Projet d'aménagement et de protection contre les crues de la Baïse et de la Rivière Vieille à Saint-Siméon-de-Bressieux

- BILAN DE LA CONCERTATION PREALABLE -

ANNEXES AU BILAN DE LA CONCERTATION PREALABLE

1 - Accès au reliquat de terrain

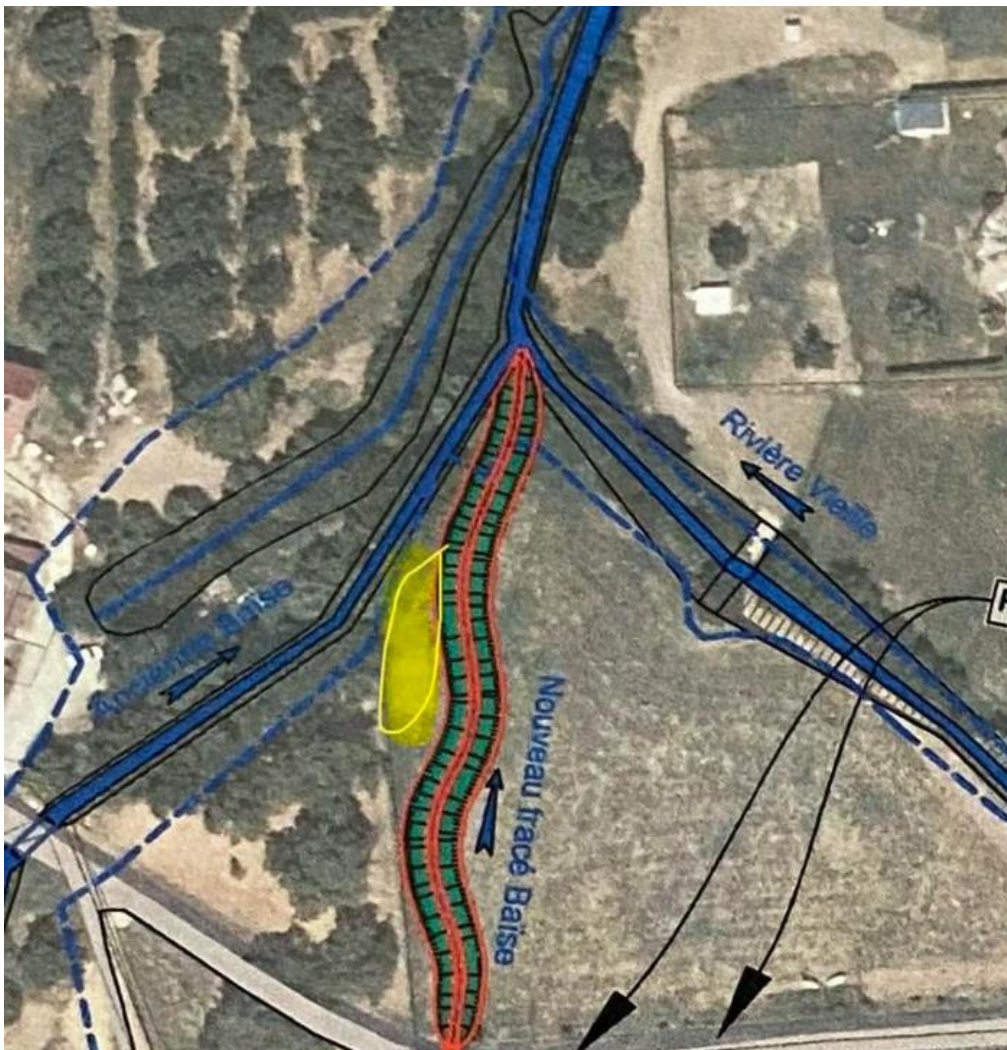
À ce titre, plusieurs points appellent de ma part des interrogations :

2 - Tracé du nouveau lit de la Baïse

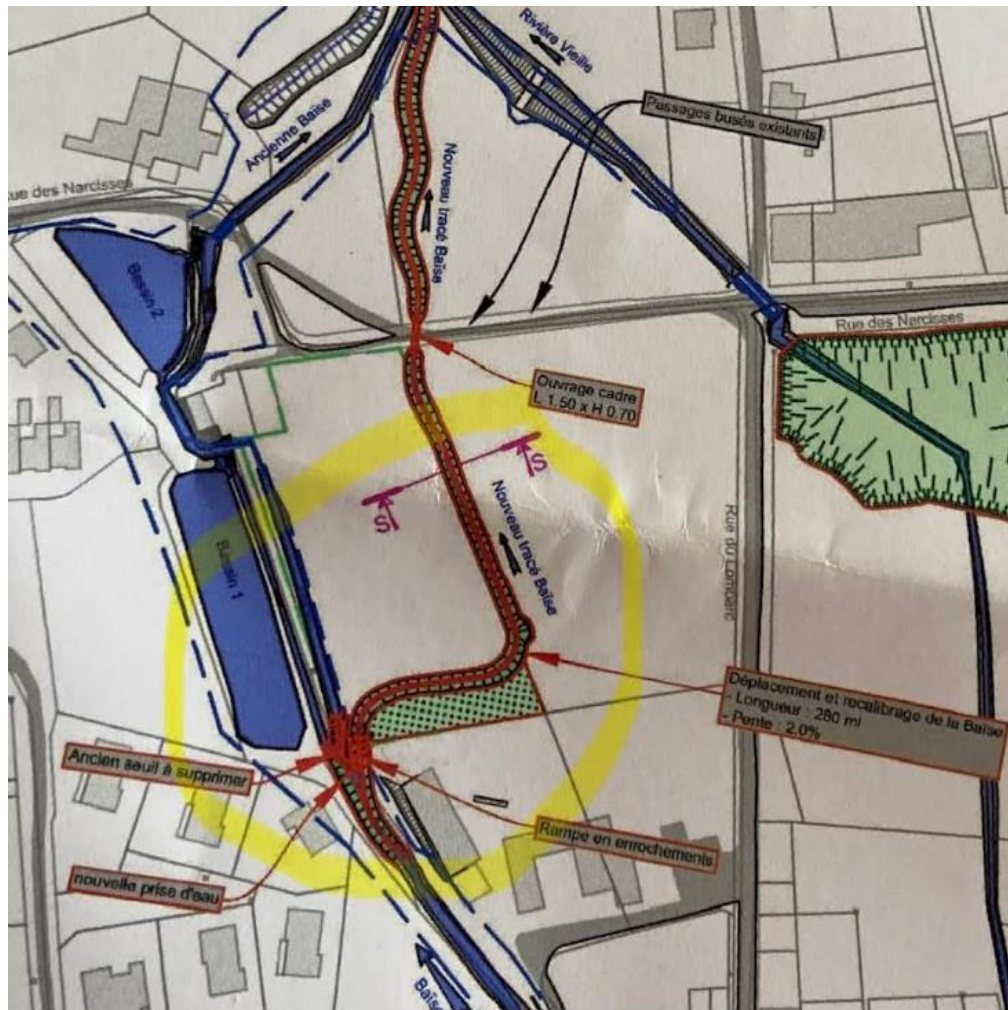
Egalement, concernant la création du nouveau lit de la Baïse, le tracé envisagé en forme de S, voire de Z (partie jaune), soulève de réelles interrogations de ma part quant à son impact sur le risque d'inondation.

Je souhaiterais comprendre les choix techniques ayant conduit à ce type de tracé et les garanties apportées en matière de sécurité hydraulique.

4 - Prise en compte du projet dans les documents d'urbanisme

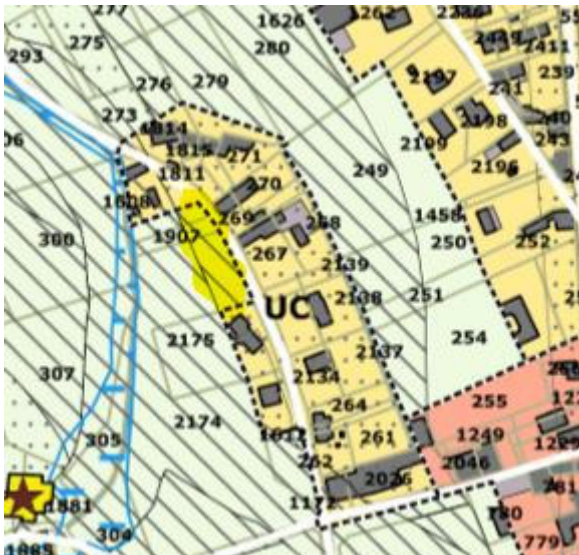
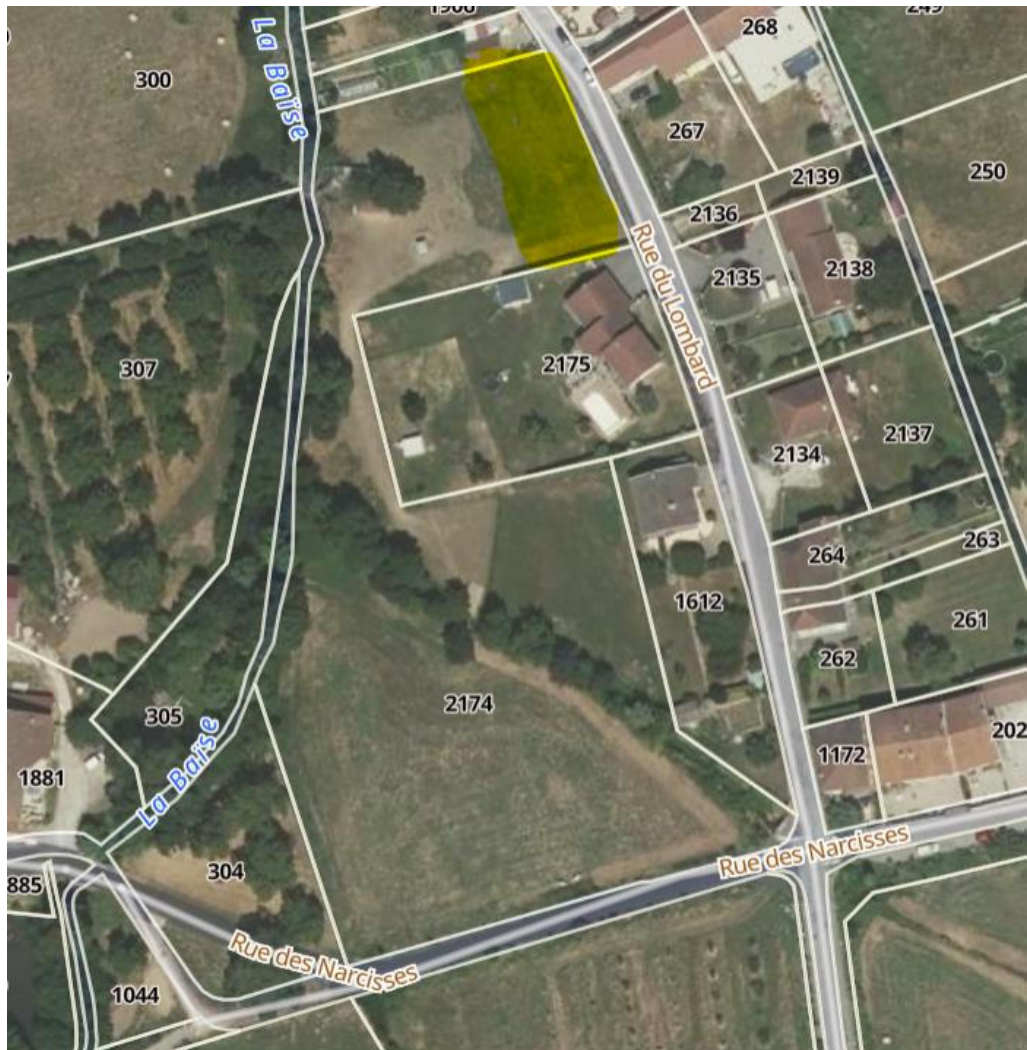
Pouvez vous nous dire si ce projet est intégré ou appelé à l'être dans le futur PLU/ PLUi ? Nous espérons que les aménagements permettront le reclassement de la partie jaune de la parcelle en zone constructible dans le prolongement de la parcelle 2175 et 1612
